改善箇所説明図

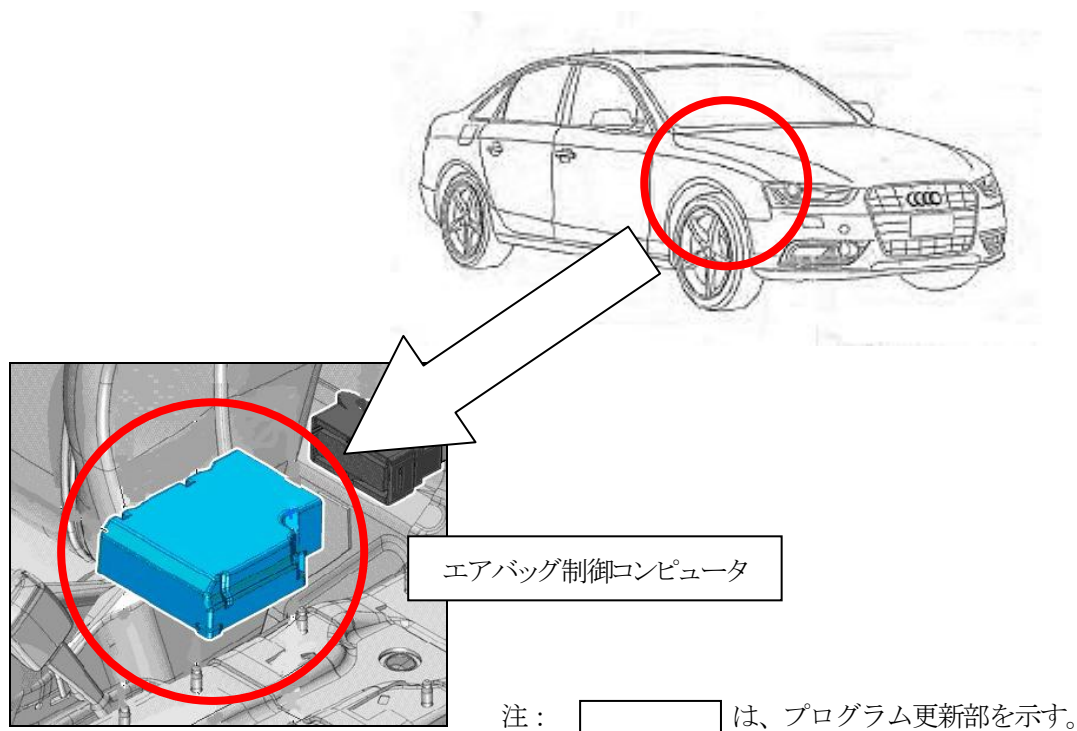
基準不適合発生箇所

エアバッグ制御コンピュータのプログラムが不適切なため、特定の衝突形態において、運転者席及び助手席エアバッグの展開信号を出さないことがある。そのため、衝突時に運転者席及び助手席エアバッグが展開せず、乗員保護性能が損なわれるおそれがある。

改善の内容

全車両、エアバッグ制御コンピュータのプログラムを対策されたものに更新する。

識別： 車両識別プレートの下側に、青色で直径5mm程度のマークを塗布する。
